Herning
Kommune

Sagsnummer:
06.00.05-P16-7-22

Tillæg 45 til Herning Kommunes Spildevandsplan 2015-2025: Aulum

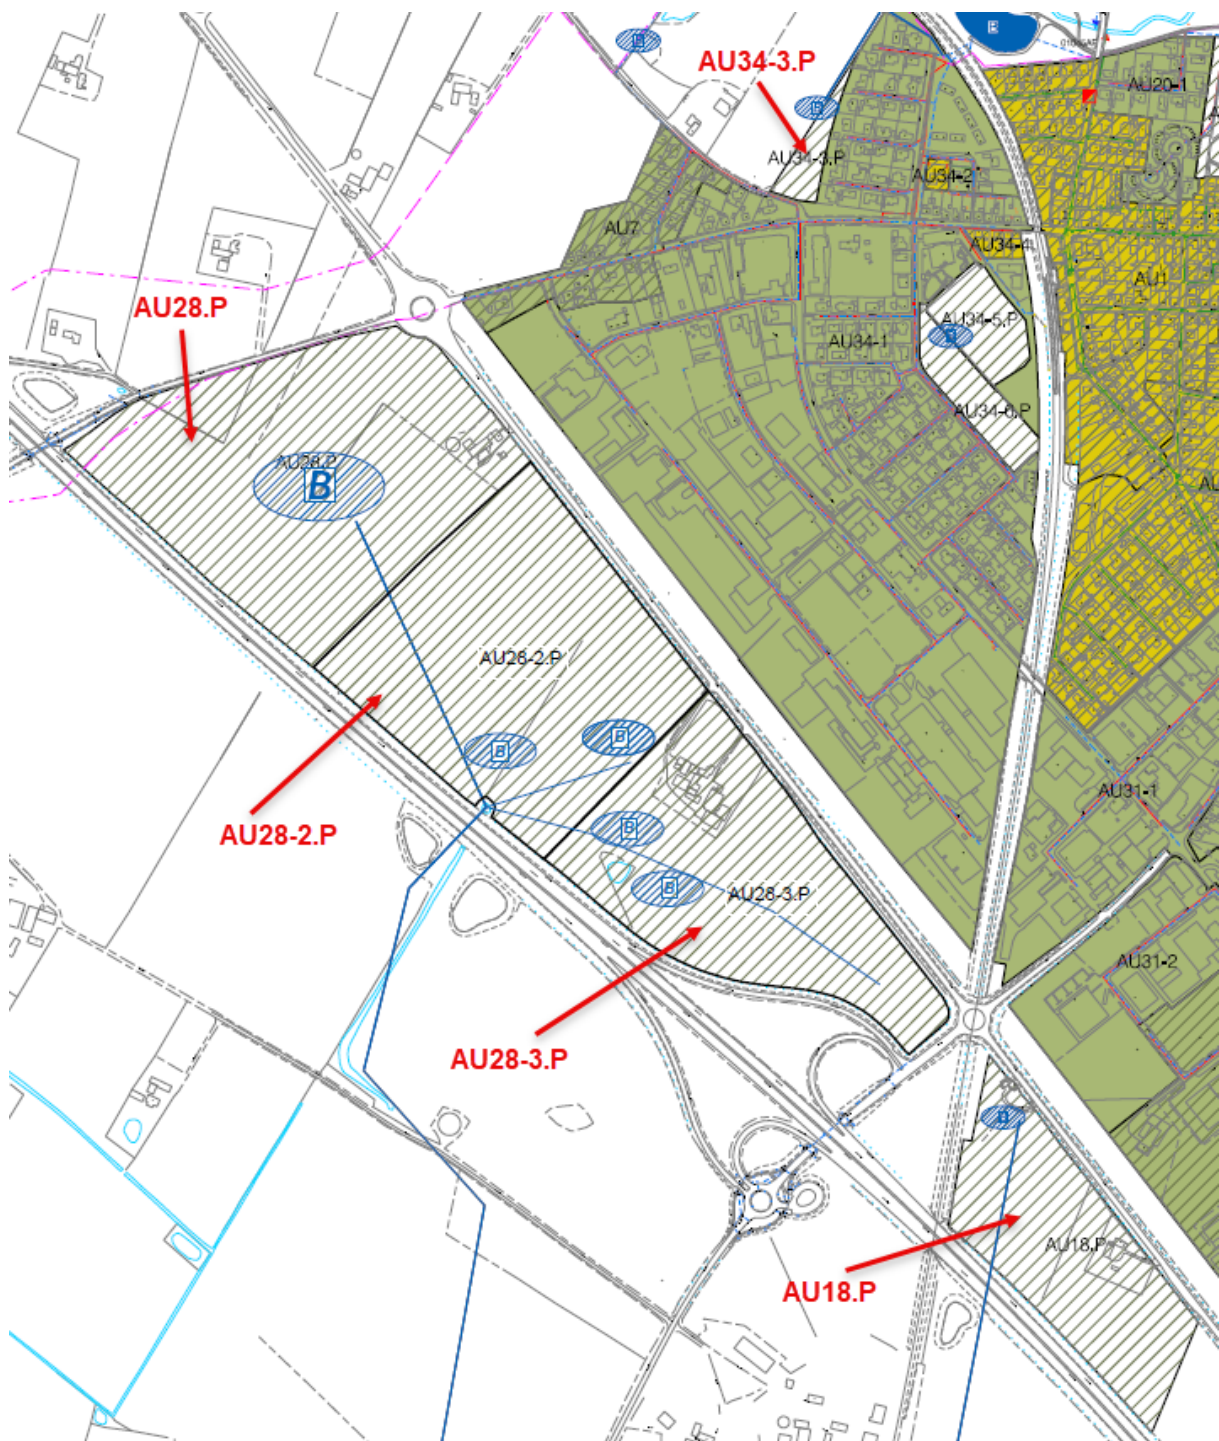
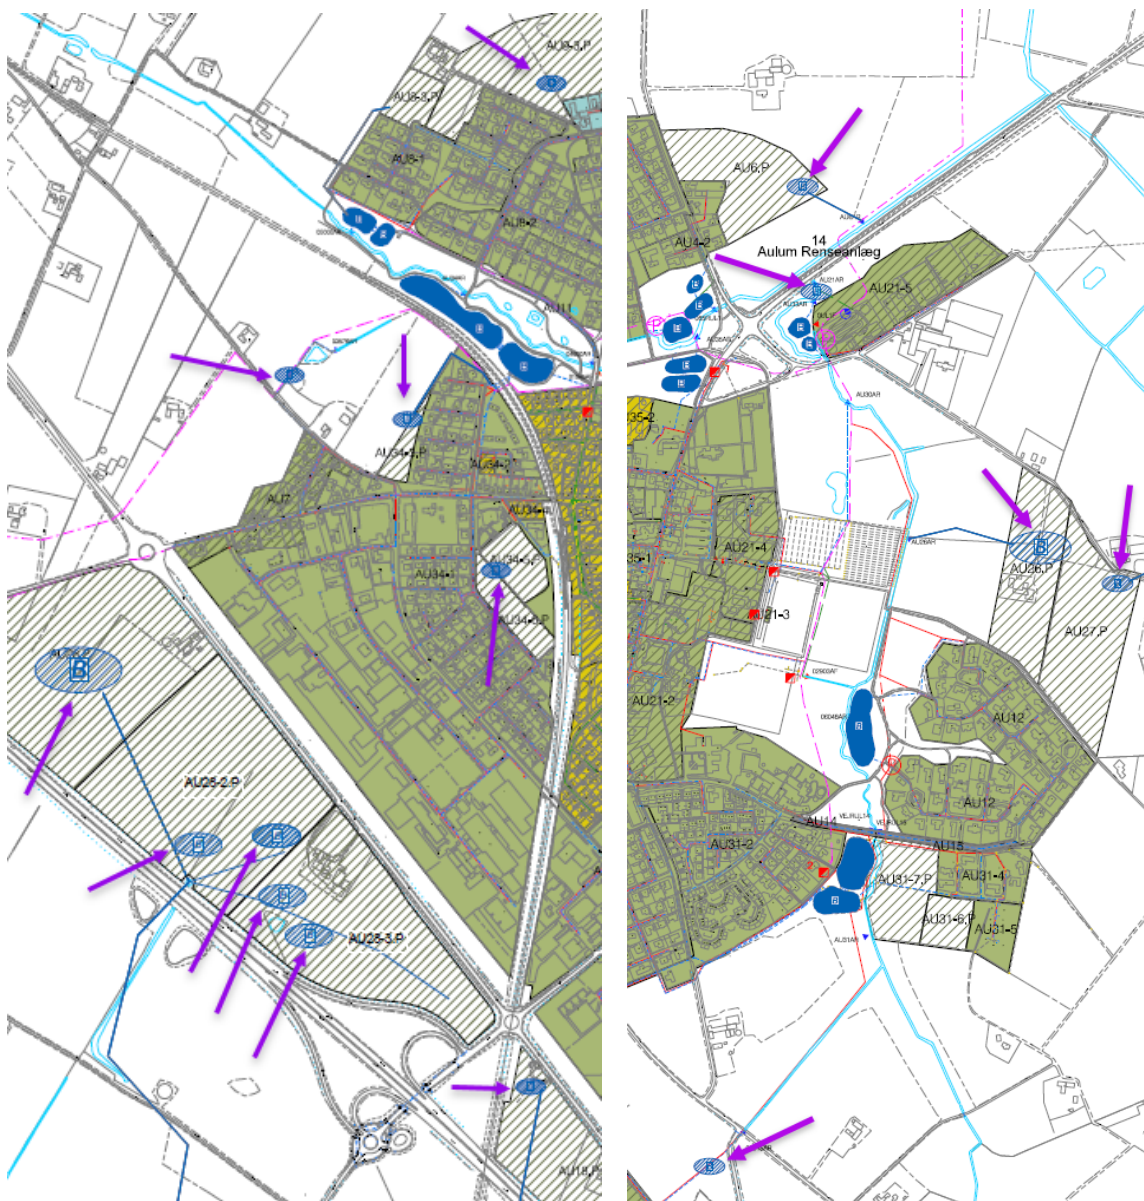
Figur 3. Nye, planlagte bassiner i Aulum. **Venstre:** vestlig del af Aulum. **Højre:** østlig del af Aulum. Placering af bassiner er på *matrikelniveau*. Størrelse, udformning og endelig placering fastlægges først, når de enkelte bassiner detailprojekteres. I området langs motorvejen vil antallet af bassiner afhænge af, hvordan der udstykket og bebygges.
